Radfahren in Fürth:

Erweiterung der Fahrradabstellanlage Fürth Hauptbahnhof Südseite in der Ludwigstraße, Ergebnis der Vorplanung

Variante 14.40.C „Verteilte Fahrradboxen“

Abwägung der Instruktionseinwände

Lageplan Vorplanung	0591	Maßstab 1 : 100
Variante 14.40.C "Verteilte Fahrradboxen"		
Abteilung: Vpl	Dr. Böhlinger	Fürth, im Februar 2013
Bearbeitet:	Hartung	
Änderungen:		M o s t Dipl.-Ing., Amtsleiter

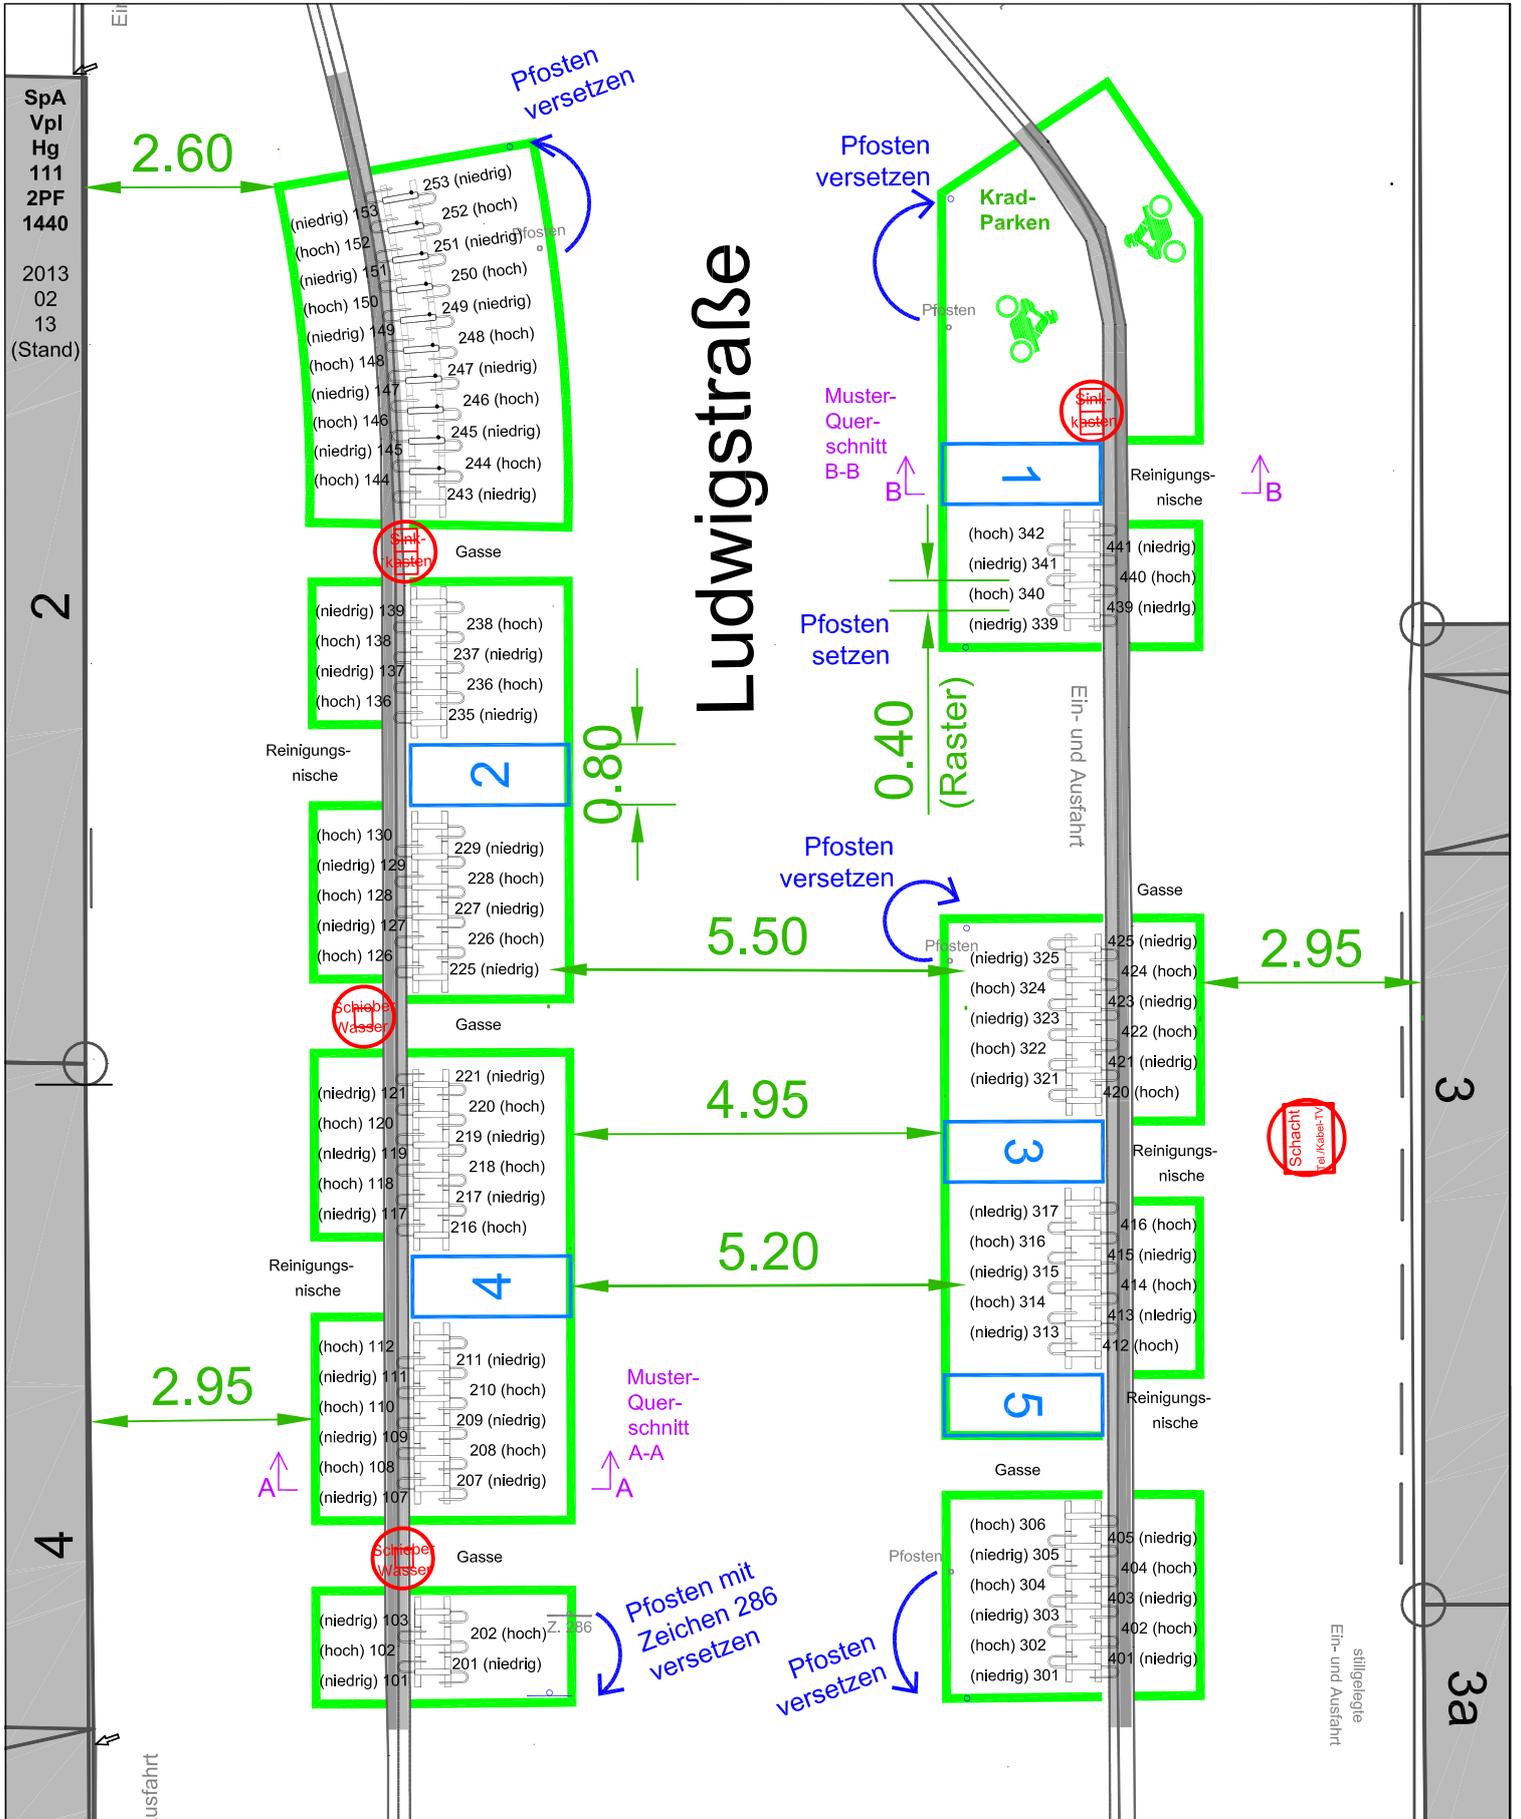
„eine Verschmälerung des Gehweges wird abgelehnt. Die verbleibende Gehwegbreite von 2,70 m (bisher 3,80 m – 4,00 m) ist angesichts der Bedeutung und Fußgängerfrequenz nicht ausreichend. Die Einrichtung der Fahrradstraße und die damit verbundene Auflösung des Bordstein-Radweges würde mit der teilweisen Errichtung der Fahrradabstellanlage auf dem Gehweg konterkariert. Die Förderung des umweltfreundlichen Fahrradverkehrs darf nicht zu Lasten des ebenfalls umwelt- und stadtverträglichen Fußgängerverkehrs stattfinden. Beim Südausgang des Hauptbahnhof handelt es sich nicht nur um den einzigen Zugang zum ÖPNV-Knoten Hauptbahnhof sondern auch um die zentrale Fußgängerachse zwischen Südstadt und Innenstadt. Zudem würden die Fahrräder auf dem Gehweg ein Hindernis und somit ein Sicherheitsrisiko für Blinde und sehbehinderte Menschen darstellen.“

„Im beiliegenden Lageplan ist ersichtlich, dass in der Ludwigstraße ein städt. Mischwasserkanal B MA 2600/2350 liegt. Die Stadtentwässerung Fürth weist ausdrücklich darauf hin, dass zu Unterhalts- / Sanierungsarbeiten eine Fläche mit einem mind. Abstand von 2,50 m ab Kanalachse nicht überbaut werden darf.“

Der Anregung wird nicht gefolgt. In der neuen Variante 14.40.C beträgt die hinter den abgestellten Fahrrädern verbleibende Gehwegbreite 2,95 m. Sie wird lediglich an einer Stelle auf 2,60 m verengt. Selbst 2,60 m genügen noch für die Begegnung zweier gehender Personen mit Gepäck oder anderer Überbreite (z. B. Rollstuhl). Da auf beiden Seiten die Breite von 2,95 m fast durchgehend zur Verfügung steht, wird der Bedeutung der Ludwigstraße als Fußgängerachse Rechnung getragen. Nach Einschätzung des SpA sind abgestellte Fahrräder mit dem Blindenstock ertastbar.

Beim Ergebnis der Vorplanung (Variante 14.40.C) wird die lichte Weite von 5,50 m grundsätzlich eingehalten und nur punktuell – jeweils in Höhe der Fahrradboxen – unterschritten. Diese Lösung hat die Zustimmung des ABK erhalten.

Die Auflage wird durch die vorliegende Planung weitgehend erfüllt. Die mittig in der Straße liegende Gasse für die Feuerwehr (ca. 5,50 m) ergibt die gleiche Fläche für die Unterhaltung des – ebenfalls ungefähr mittig liegenden – Mischwasserkanals. Nur punktuell wird der Raum von 2,50 m zu jeder Seite der Kanalachse mit den Fahrradboxen um jeweils ca. 0,30 m x 0,80 m überbaut. Die Fahrradständer und Fahrradboxen sind jedoch baulich einfach und leicht zu entfernende Überbauungen, die im Falle einer Kanalsanierung vorübergehend abgebaut werden können.

Nachweis Flächen/8m	0591	Maßstab 1 : 100
---------------------	------	--------------------

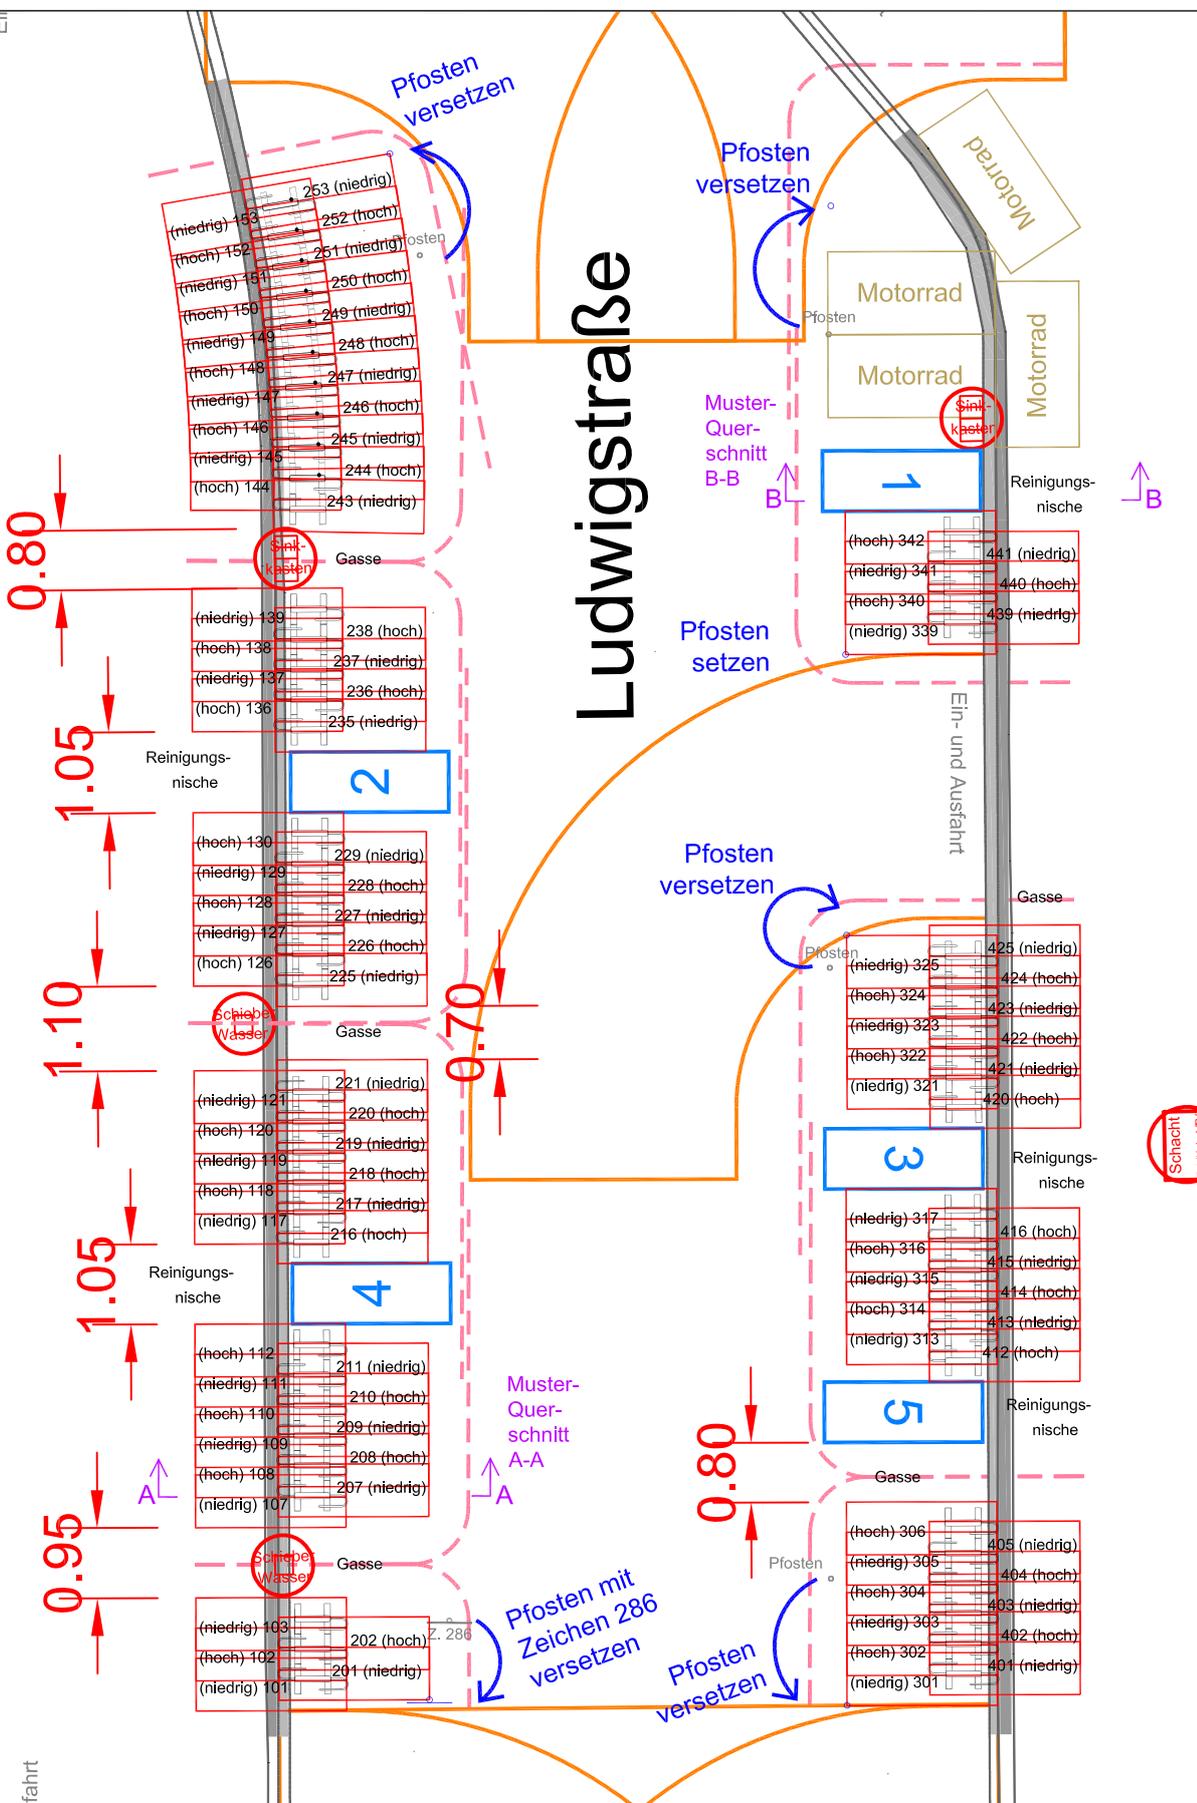
Mit der derzeitigen Anlage sind ein Schieber und zwei Einläufe überbaut. Schieber, Einläufe und Schächte sind bei der neuen Planung freizuhalten. Zudem muss von jedem Fahrradabstellplatz bei Schneefall in längstens acht Metern eine gesicherte Fläche erreicht werden³, im vorliegenden Falle ist dies der Gehweg, da die Fahrbahn nicht geräumt wird. Die Ludwigstraße liegt im Zwangsreinigungsgebiet. Um hier der Reinigung nachkommen zu können, müssen die Rinnen entlang der Bordsteine zugänglich sein, entweder linear (0,50 m Gasse) oder durch Nischen in geringen Abständen. Hinter den Fahrradboxen ist die Rinne mit 0,20 m Breite freizuhalten. Die derzeit verwendeten fahrbahnbündigen Distanzstücke der Fahrradständer (auch als Längsstreben bezeichnet) fördern Moosbildung und sollten beim Umbau so nicht wieder zur Anwendung kommen.

Die Bauhof-Auflagen führten zu umfangreichen Planungsänderungen und werden durch das Ergebnis der Vorplanung (Variante 14.40.C) nunmehr alle eingehalten.

Musterquerschnitt A-A: Fahrradständer

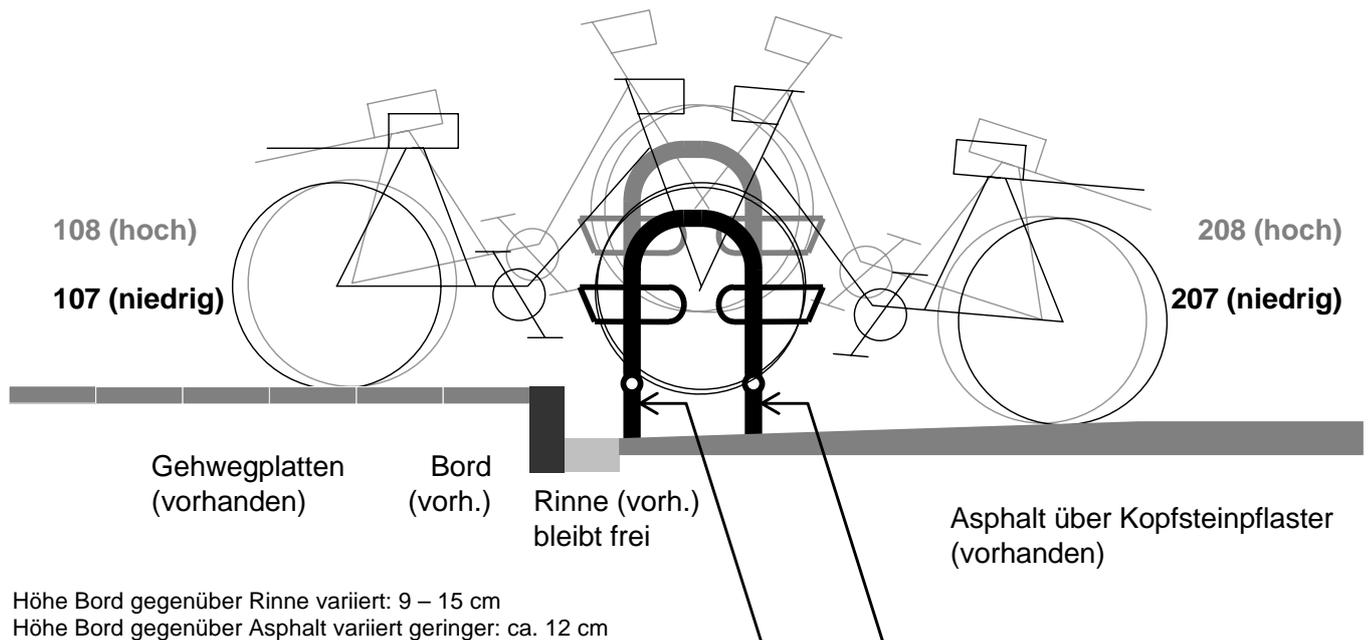
Besonderheit: Unterhalb der Längsstreben, die zur Auflagerung tief eingestellter Fahrräder dienen, ist eine Verlängerung des Fußes um etwa 8 – 10 cm erforderlich, damit die vom Gehweg eingestellten Räder nicht „hinunterfallen“. Die Serienmodelle der bekannten Hersteller sehen in der Regel ein direktes Aufliegen der Längsstrebe auf dem Untergrund vor. Es ist daher eine Sonderanfertigung erforderlich.
